Mission régionale d'autorité environnementale

**Avis sur le projet d'installation
d'un parc agrivoltaïque sur des surfaces agricoles à
Trémont-sur-Saulx (55)
porté par la société Bayware**

Nom du pétitionnaire	Bayware
Communes	Trémont-sur-Saulx et l'Isle-en-Rigault
Département	Meuse (55)
Objet de la demande	Demande de permis de construire d'un parc agrivoltaïque sur des surfaces agricoles.
Date de saisine de l'Autorité environnementale	29/10/2025

Figure 6: description du système photovoltaïque pour la partie pâturage.

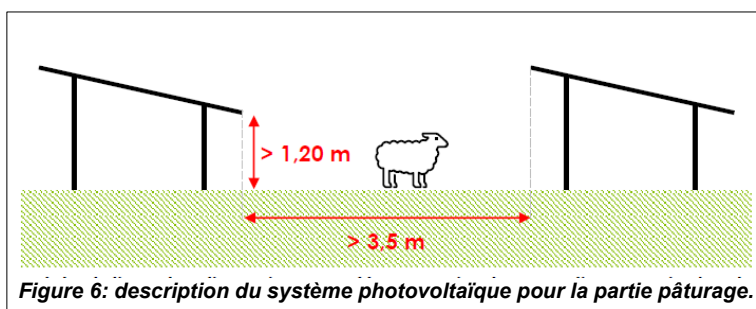
- Pour la partie pâturage des ovins : les tables photovoltaïques seront disposées en rangées espacées de 3,5 m et fixées sur des pieux battus à 1,6 m de profondeur. Les tables seront à 1,2 m au point le plus bas et ne seront pas jointes pour faciliter l'écoulement des eaux pluviales. Le pâturage sera en continu sur la parcelle avec 200 à 300 brebis à partir du mois de mars jusqu'en octobre (environ 8 mois). Selon le dossier, ce mode de gestion limitera la présence de refus¹⁰ et donc les opérations d'entretien. Le chargement annuel de la parcelle est selon le dossier estimé à 5 brebis/ha/an.

Ce ratio semble faible par rapport au nombre de brebis prévu.

L'Ae recommande de justifier le chargement annuel au regard du nombre de brebis prévu.

Figure 7: exemple de localisation des milieux remarquables au sein des différentes aires d'étude.

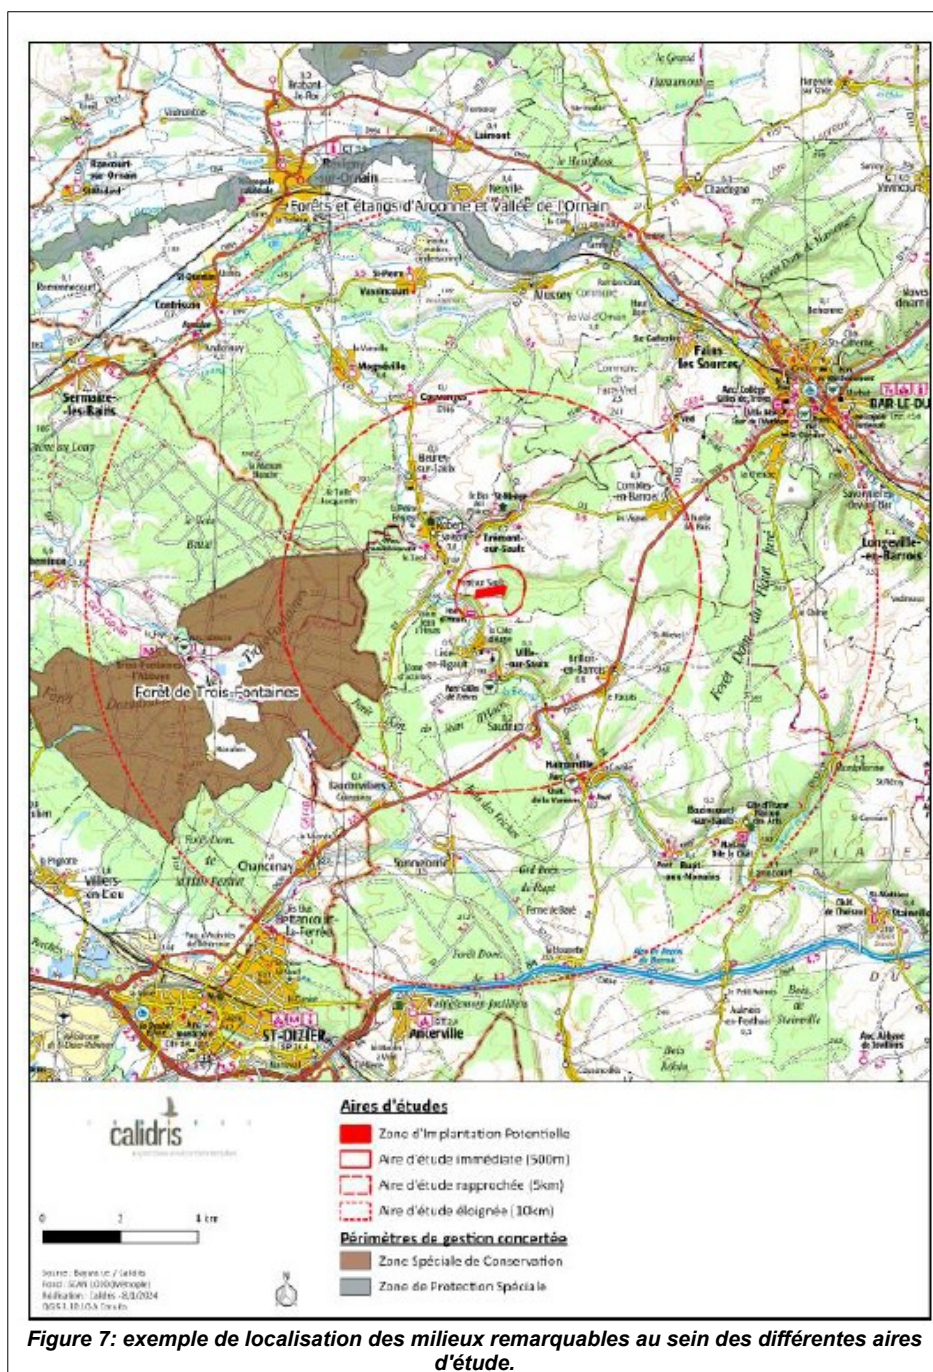
L'Ae recommande de reprendre l'étude d'incidences sur les sites Natura 2000 en :

- ***présentant les habitats et espèces ayant justifiés la désignation de ces sites ainsi que les menaces pesant sur eux et de décliner la séquence éviter, réduire, compenser en conséquence ;***
- ***incluant une analyse des impacts de la mise en œuvre du projet sur la zone de conservation spéciale « Carrières du Perthois, gîtes à chauves-souris ».***

L'Ae recommande de procéder à une analyse locale des continuités écologiques en s'appuyant sur le Schéma de cohérence territoriale (SCoT) du Pays barrois et les différents documents locaux d'urbanisme en vigueur sur les communes concernées.
